Gutachten zur Bewertung der „AUDI-Akustikfunktion“ als
zulässigen oder unzulässigen Eingriff in das
Emissionsverhalten eines Fahrzeuges / Motors

Auftraggeber: Kraftfahrt-Bundesamt 24932 Flensburg am 16.05.2017

KBA-Zeichen 522 - 501597

Datum: 25.06.2017

Abb. 1: NEFZ Testergebnis (Quelle KBA)

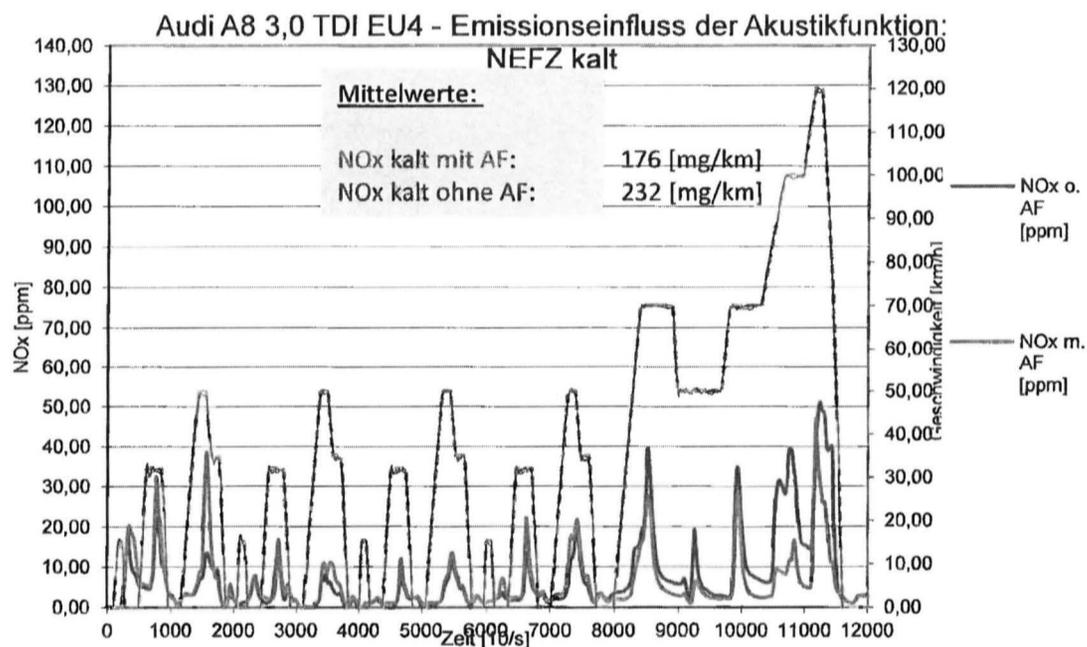
Abb. 1 zeigt, dass sich die Akustikfunktion wesentlich auf den letzten Teil des NEFZ-Testes auswirkt. Dies ist nachvollziehbar, da während der Warmlaufphase das Temperaturniveau so gering ist, dass der NO_x-Bildungsmechanismus nur langsam abläuft.

Die Messungen haben aufgezeigt, dass bei beiden Fahrzeugen durch die Akustikfunktion das Emissionsverhalten beeinflusst wird. Beim Audi A8 3,0l TDI EU4 hat sich mit deaktivierter Akustikfunktion zwar eine Erhöhung der gemessenen NO_x-Werte ergeben, dennoch wurde bei diesem Fahrzeug der NEFZ-EU4-Grenzwert eingehalten. Beim Fahrzeug VW Touareg 3,0l TDI EU4 wurde mit deaktivierter Akustikfunktion eine NO_x-Emission über dem zulässigen Grenzwert festgestellt.

Abb. 3: Verknüpfung der Aktivierungsparameter der Akustikfunktion (Quelle Audi)

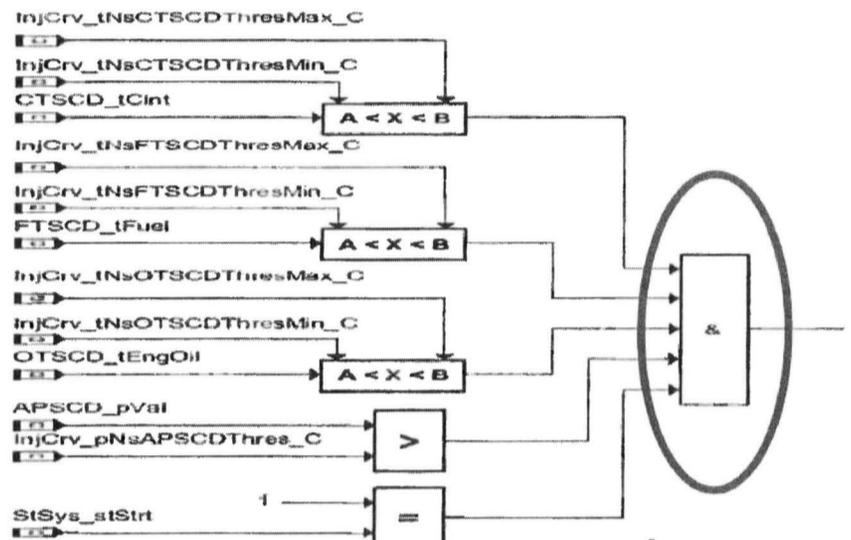
Diese Parameter sind mit einer „und“ Bedingung in der Motorsteuerung miteinander verknüpft, Abb. 3.

Wenn man nun die Bedingungen der Fahrzeugkonditionierung für den NEFZ-Test Typ 1, welcher den Standard darstellt, heranzieht, dann lässt sich doch eine sehr hohe Ähnlichkeit mit den Aktivierungsparametern der Akustikfunktion feststellen. Für den NEFZ-Test wird das Fahrzeug thermisch innerhalb der zulässigen Temperaturgrenzen zwischen 20 °C und 30 °C vorkonditioniert. Damit liegen die Temperaturen von Motorkühlwasser, Motorschmieröl und Kraftstoff bei Motorstart ebenfalls innerhalb dieses Temperaturfensters. Damit liegen die Aktivierungsparameter der Akustikfunktion auffällig nahe an den NEFZ-Grenzen. Berücksichtigt man nun immer auftretende Messunsicherheiten, dann liegt man mit 18 °C, also 2 °C unter der NEFZ-Minimaltemperatur, auf der sicheren Seite. Der mit 33 °C um 3 °C höhere Maximalwert ist ebenfalls nachvollziehbar. Mit höheren Temperaturniveau erhöht sich der Messfehler, so dass eine Verschiebung des oberen Aktivierungsgrenzwertes gegenüber dem unteren um 1 °C durchaus Sinn macht.

Abb. 4: Umgebungsdruck gemessen in München für das Jahr 2015 (Quelle: www.wetteronline.de)

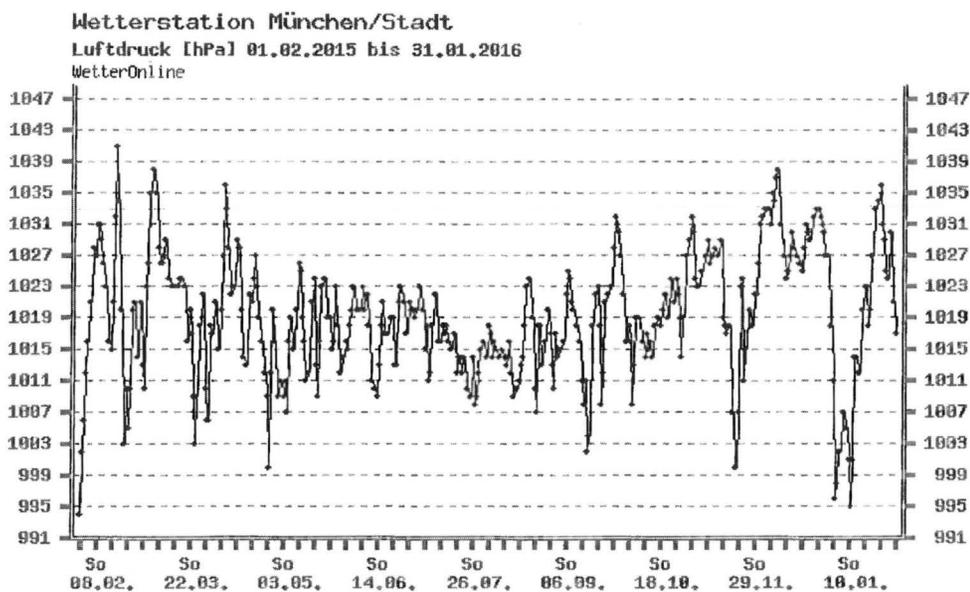
Der Parameter Umgebungsdruck mit einem Minimalwert von 930 mbar stellt keine maßgebliche Eingrenzung dar. Dieser Wert wird in normalen Höhenlagen kaum unterschritten, wie eine Aufzeichnung vom Standort München zeigt, Abb. 4. Man kann erkennen, dass über einem langen Zeitraum der Umgebungsdruck nicht an die Nähe dieses Minimalgrenzwertes kommt.

Somit sind bei Betrachtung der Parameter für die Aktivierung der Akustikfunktion durchaus Randbedingungen gegeben, die die Funktion einer Prüflauferkennung durchaus plausibel erscheinen lassen.

Abb. 5: NEFZ in Darstellung eines Energie- bzw. Leistungsintegrals

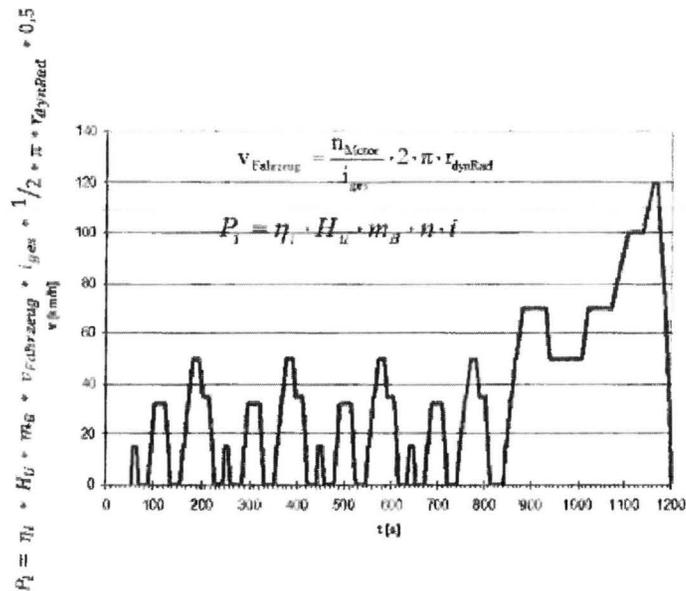
Nachdem Audi auch ein Energieintegral als Deaktivierungsparameter anspricht, wird auch diese Methode bewertet. Der Geschwindigkeitsverlauf über der Zeit des NEFZ-Test kann auch als Leistungs- bzw. Energieintegral interpretiert werden, Abb. 5.

In diesem Fall wird jeder einzelne Geschwindigkeitspunkt des NEFZ-Tests in eine repräsentative Leistung umgerechnet. Alle dafür erforderlichen Daten sind bekannt. Man kann also vorab mit einer gegebenen Antriebsstrangkonfiguration des Energieintegral berechnen und als Wert im Steuergerät hinterlegen. Nach dem Motorstart bzw. Aktivierung der Akustikfunktion muss nun der zeitliche Verlauf der Leistung integriert werden. Wird der vorausberechnete NEFZ-Integralwert erreicht, so wird das Ende des NEFZ-Testes detektiert.

Sowohl Zählen der Umdrehungen als auch das Energieintegral stellen eine Art Timer-Funktion dar. Damit lässt sich das Ende des NEFZ-Testes mit genügender Genauigkeit bestimmen. Somit ist auch für die Deaktivierung der Akustikfunktion ein Zusammenhang mit einer Prüflauferkennung gegeben.
